TRANS/SC.3/WP.3/2002/14
5 mars 2002

**MISE À JOUR DU CODE EUROPÉEN DES VOIES DE
NAVIGATION INTÉRIEURE (CEVNI)**

**Transmis par la Commission centrale pour
la navigation du Rhin (CCNR)**

” Article 3.32 - Interdiction de fumer, d'utiliser une lumière ou du feu non protégés

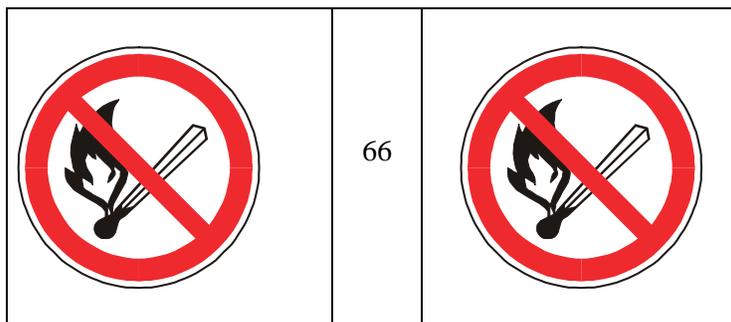
4. C'est pourquoi il est proposé d'examiner cette question au cours de la prochaine réunion du Groupe de travail WP3 prévue en juin 2002 et d'adapter en conséquence l'article 3.32 ainsi que l'annexe 3, croquis 66. Une proposition dans ce sens est reproduite ci-dessous. Après la reprise de cette modification dans le CEVNI, la CCNR intégrera le panneau concerné dans le RPNR.

5. L'Article 3.32 est à modifier comme suit :

1. Si des dispositions réglementaires interdisent

- a) **de fumer,**
- b) **d'utiliser une lumière ou du feu non protégés,**

à bord, cette interdiction doit être signalée par :

Des panneaux ayant la forme d'un disque, blancs, bordés de rouge, avec une diagonale rouge, et portant l'image d'une **allumette enflammée, vue de profil.**

Des panneaux doivent être placés, selon les besoins, à bord ou à la planche de bord.
Par dérogation au paragraphe 3 de l'article 3.03, leur diamètre doit être de 0,60 m environ.

2. Ces panneaux doivent être éclairés en tant que de besoin pour être parfaitement visibles de nuit.”
